改善箇所説明図

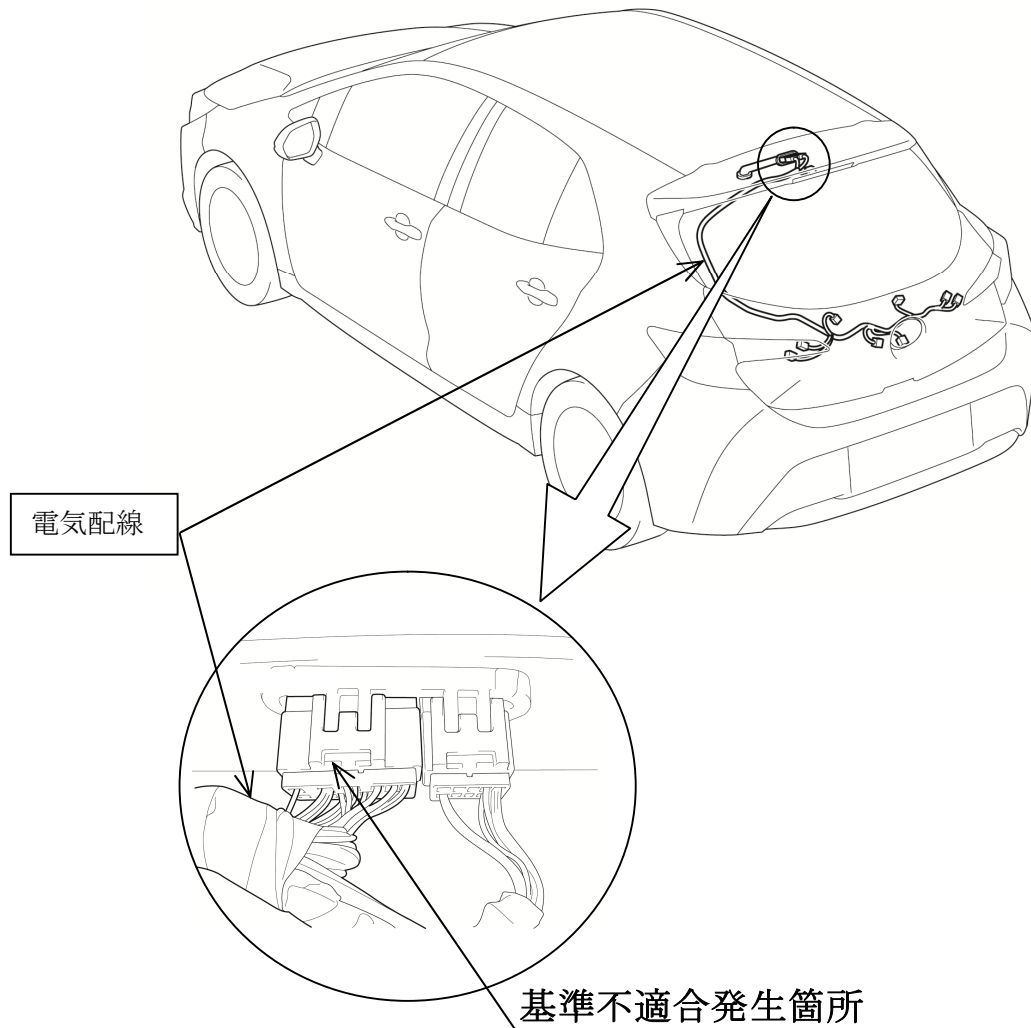
バックドアの電気配線において、製造工程での導通検査設備が不適切なため、電気配線の端子が変形して接触圧が低下し、温度や湿度の影響により当該端子に酸化物が生成されて導通不良が生じることがある。そのため、後退灯等が機能しなくなるおそれがある。

注：□ は交換部品を示す。

全車両、当該電気配線を良品と交換する。
